## 改善箇所説明図

### 不具合発生箇所

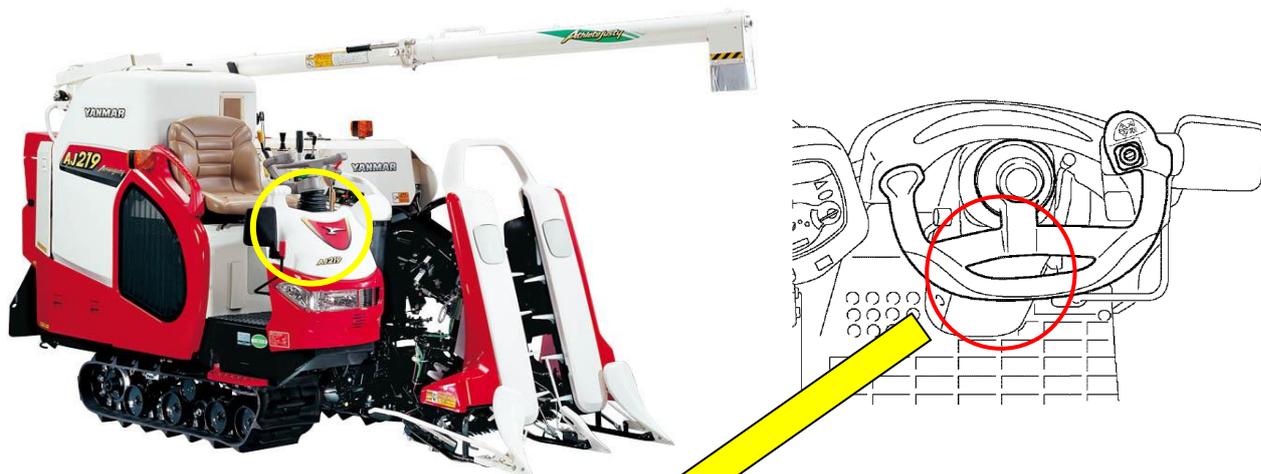
ハーネスとリンクが干渉

刈取脱穀作業車のスタータスイッチハーネスにおいて、当該ハーネスの取り回しが不適切なため、ハンドル操作時にステアリングコラム内のリンクとハーネスが接触するものがある。そのため、そのまま使用を続けると、ハンドル操作の繰り返しによりハーネスの被覆が損傷し、最悪の場合、短絡し、ヒューズが切れることにより燃料の供給が遮断され、エンジンが停止するおそれがある。

ワイヤ止めバンド

全車両、スタータスイッチハーネスをワイヤ止めバンドにより固定する。また、ハーネスの被覆が損傷している場合は、補修したうえでワイヤ止めバンドにより固定する。
